Dodatek č. 1 Ke kupní smlouvě

SEZNAM ZMĚNOVÝCH LISTŮ

Stavba:	Stavební úpravy, přístavba, nástavba a půdní vestavba MŠ Násedlovice
Místo:	Násedlovice, p.č.
Investror:	Obec Násedlovice, Násedlovice 129, 696 36 Násedlovice
Autor:	akad. arch. Ing. arch. Jan Velek, Ing. arch. Petra Kollárová
AD:	Ing. arch. Petra Kollárová
Zhotovitel:	Jaroslav Sovek, Násedlovice 137, 696 36 Násedlovice, IČ 46301917

Změnový list č. 2

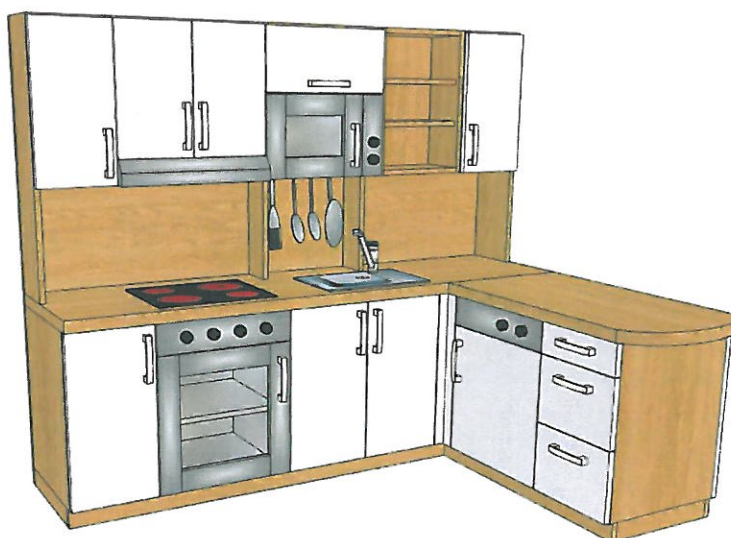
popis: N.02 - TÉMATICKÝ KOUT - KUCHYŇKA

zdůvodnění: Ze strany paní ředitelky vzešel požadavek na přemístění koutu kuchyňky do jiné části místnosti, kde by více vyhovoval požadavkům na výuku. V rámci přemístění vzešla ze situace možnost kuchyňský kout rozšířit a zalomit do L, což ještě více umocní dětem dojem z výukového koutu.

původní rozměr: 2500 x 600 x 1500 mm

nový rozměr: 1800 x 1250 x 1500 mm

Změnový list č. 3

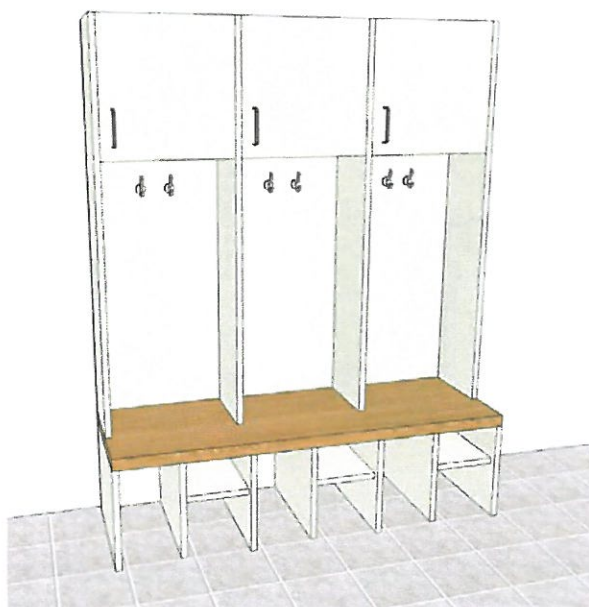
popis: N.09 - ŠATNA

Z důvodu lepší manipulace je původní návrh šatní sestavy s pěti místy přepracován na šatní sestavu o třech místech. Dále po zaměření skutečného provedení stavby bylo možné část sezení rozšířit, což bude pro děti lepší.

Původní rozměr: 325 x 1530 x 400 mm

Nový rozměr: 370 x 1560 x 420 mm

Celkový počet míst zůstává beze změny – 45 míst
